1. Ajout d'un capteur de pression d'eau

GMR 1000 CS Condens**GMR 1000 Condens****Capteur de pression d'eau**

2. Nouveau joint de brûleur - Nouveau transformateur d'allumage

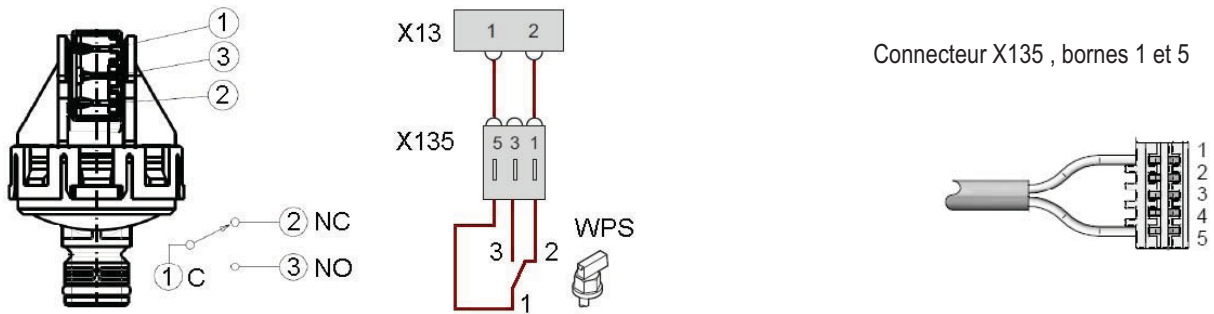
Le capteur de pression d'eau (ou pressostat eau) coupe la chaudière si la pression dans le circuit hydraulique est inférieure à 0.6 bar. Le code d'erreur E09 apparaît à l'afficheur.

Le redémarrage de la chaudière pourra se faire après avoir rétabli une pression suffisante dans la chaudière et après avoir acquitté le défaut par appui pendant 2 secondes sur la touche ←↻.

Le capteur de pression est raccordé aux bornes 1 et 2 du connecteur X13 de la chaudière, par l'intermédiaire du connecteur X135.

- Si pression > 0.6 bar : Contact ouvert.
- Si pression < 0.6 bar : Contact fermé. Le code E09 s'affiche. La chaudière pourra redémarrer si la pression dans l'installation est suffisante et après réarmement de la chaudière.

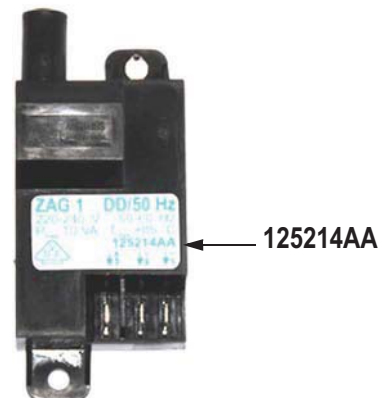
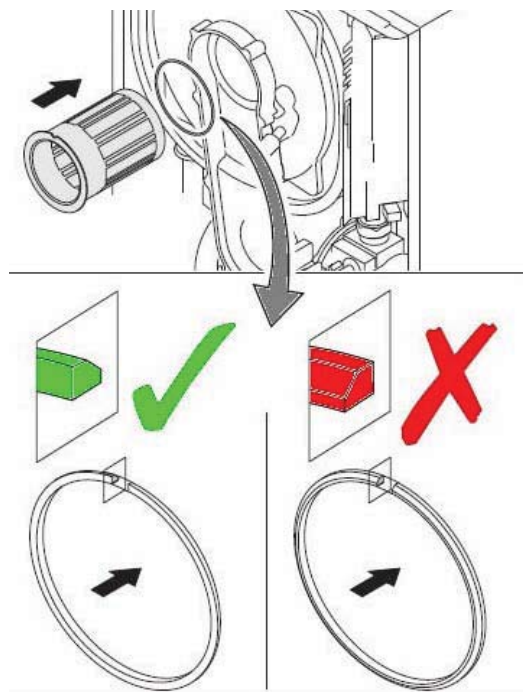
Le nouveau joint associé au nouveau transformateur d'allumage réduit le risque d'erreurs E04, E05 et E06 :

- Le nouveau joint de brûleur en graphite (noir) améliore la conduction du courant d'ionisation. En cas de démontage du brûleur toujours remplacer le joint.

! ATTENTION : Respecter le sens de montage du joint.

- Le nouveau transfo d'allumage (étiquette avec écriture verte - comportant la référence 125214AA) assure une meilleure qualité de l'allumage.

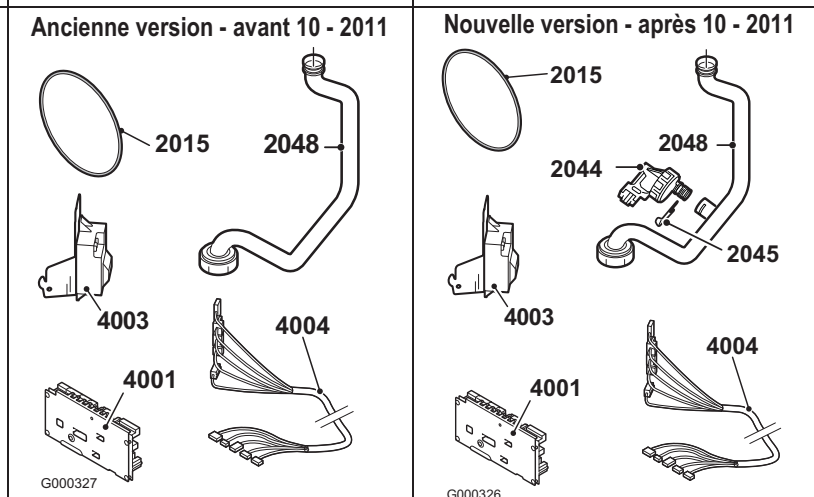
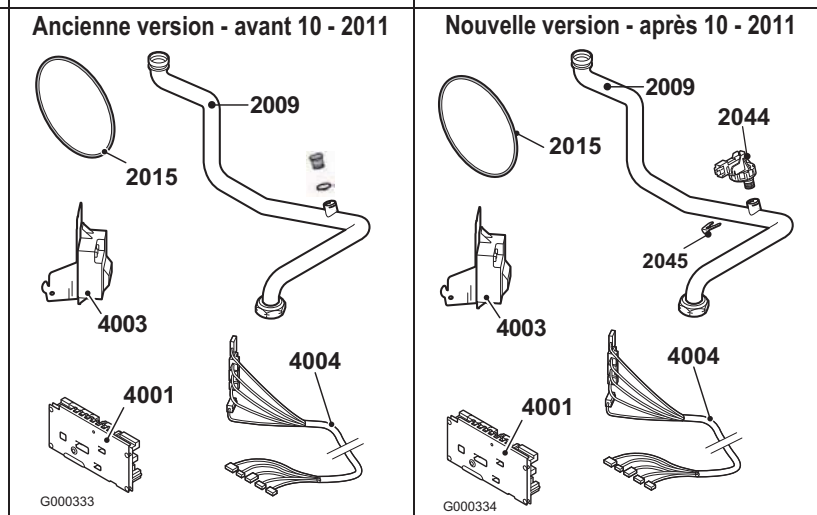
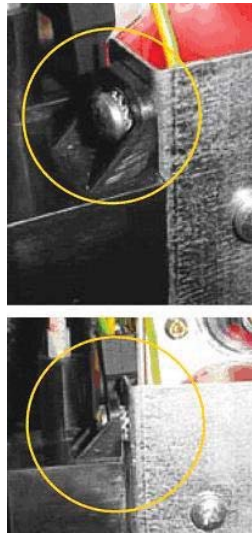
■ GMR 1000 CS Condens

■ GMR 1000 Condens

Wasserdrucksensor

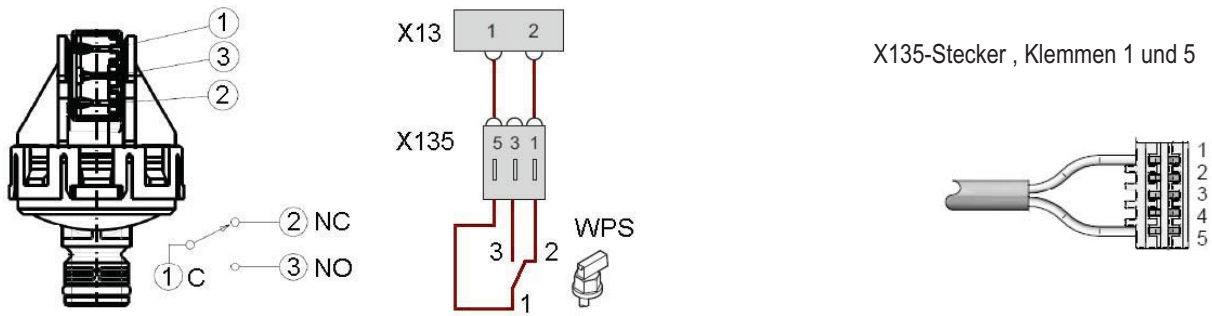
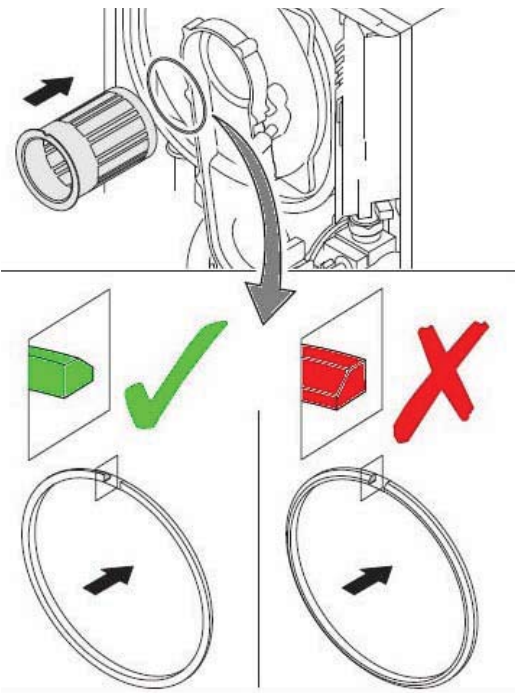
1. Zusatz eines Wasserdrucksensors

Der Wasserdrucksensor (oder Wasserdruckwächter) schaltet den Heizkessel ab wenn der Druck im Heizkreis 0.6 bar unterschreitet. Der Fehlercode E09 erscheint im Display.

Die Wiederinbetriebnahme des Heizkessels kann nur erfolgen, wenn der Druck im Heizkessel wieder ausreichend ist, und nachdem die Störung durch drücken auf Taste  während 2 Sekunden, quittiert wurde.

Der Wasserdrucksensor ist mittels Zwischenstecker X135 an den Klemmen 1 und 2 des X13 Heizkessel-Steckers angeschlossen.

- Bei Druck > 0.6 bar: Kontakt geöffnet.
- Bei Druck < 0.6 bar: Kontakt geschlossen. Der Code E09 wird angezeigt. Der Heizkessel kann wieder starten wenn der Druck in der Anlage ausreichend ist und der Heizkessel entstört wurde.

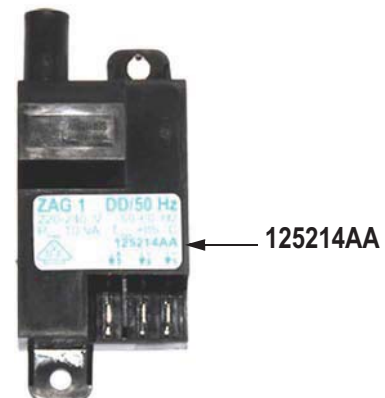
2. Neue Brennerdichtung - Neuer Zündtrafo

Die neue Dichtung reduziert, in Verbindung mit dem neuen Zündtrafo, das Auftreten der Fehler E04, E05 und E06:

- Die neue Brennerdichtung aus Graphit (schwarz) verbessert die elektrische Leitung des Ionisationsstroms. Bei Abmontieren des Brenners, immer die Dichtung ersetzen.

⚠ ACHTUNG: Die Montagerichtung der Dichtung beachten.

- Der neue Zündtrafo (Aufkleber mit grüner Beschriftung - mit Referenz 125214AA) gewährleistet eine bessere Zündung.

Water pressure sensor

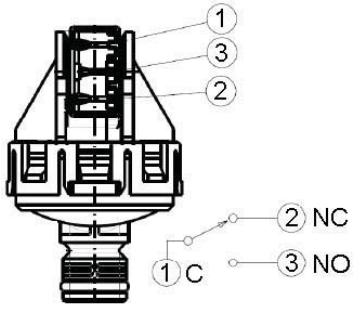
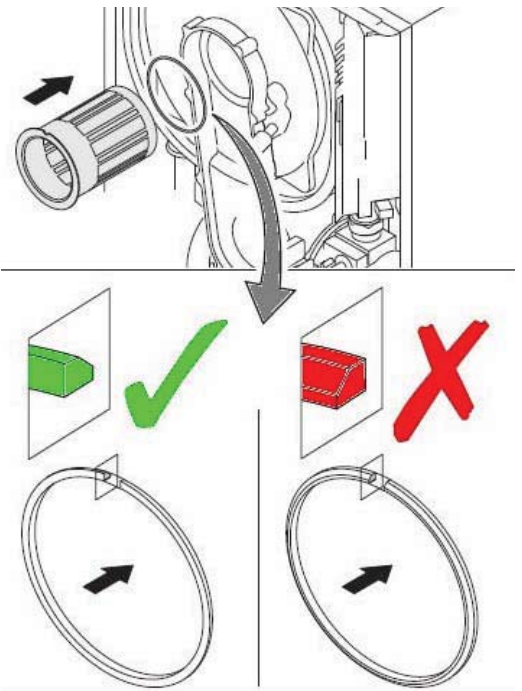
1. Added a water pressure sensor

The water pressure sensor (or water pressure switch) stops the boiler if the pressure in the installation is lower than 0.6 bar. The error code E09 appears on the display.

Restarting of the boiler will be possible if there is a sufficient pressure in the boiler and after clearing the fault by pressing key  for 2 seconds.

The pressure sensor is connected to terminals 1 and 2 of the X13 boiler connector, through connector X135.

- If pressure > 0.6 bar: Contact open.
- If pressure < 0.6 bar: Contact closed. The code E09 appears. The boiler will be able to restart if the pressure in the installation is sufficient and after resetting the boiler.

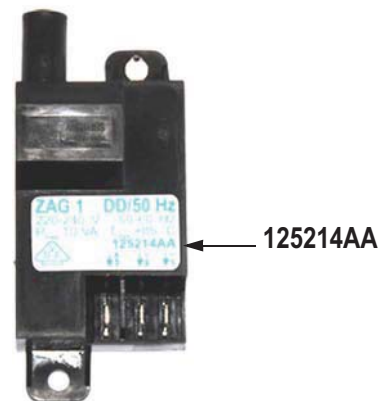
2. New burner gasket - New ignition transformer

The new gasket associated with the new ignition transformer reduces the risk of errors E04, E05 and E06:

- The new graphite (black) burner gasket improves the conduction of the ionization current. If removing the burner always replace the gasket.

CAUTION: Respect the gasket assembly direction.

- The new ignition transformer (label with green writing - and reference 125214AA) ensures a better ignition quality.

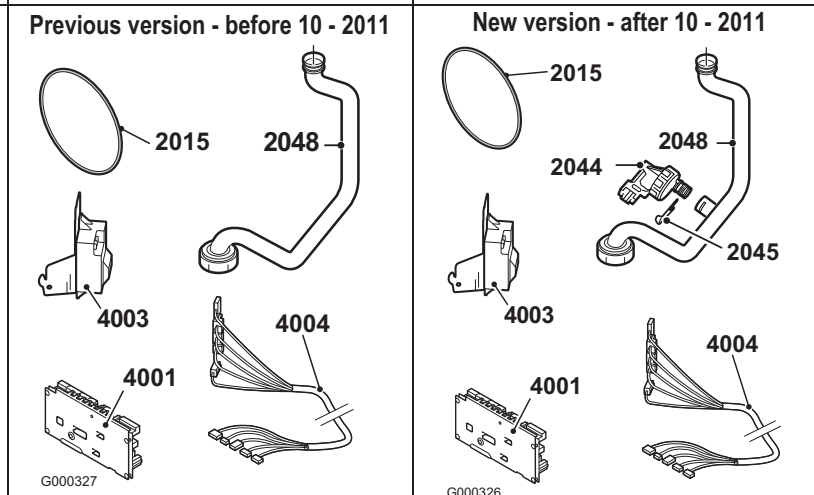
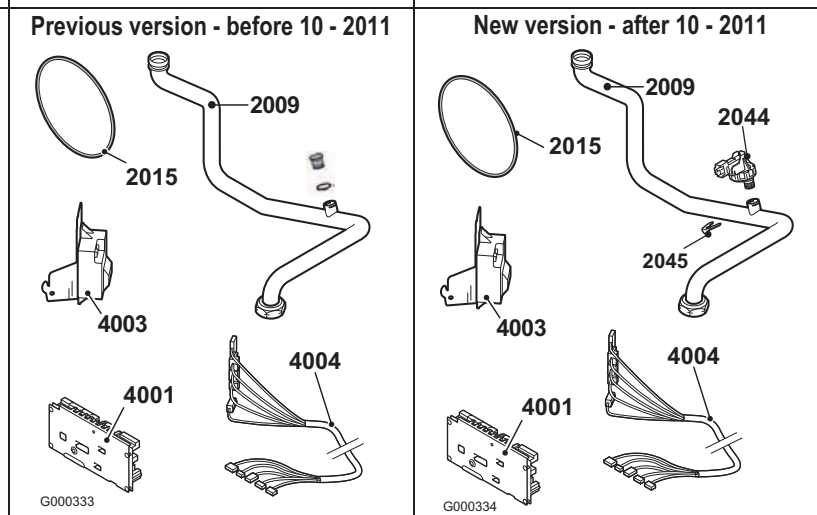
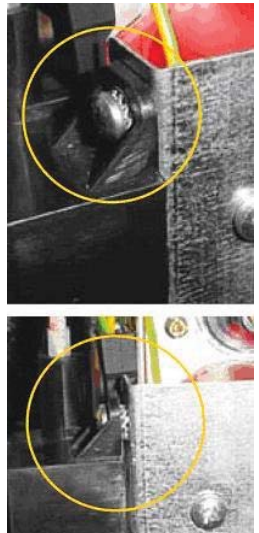
■ GMR 1000 CS Condens

■ GMR 1000 Condens
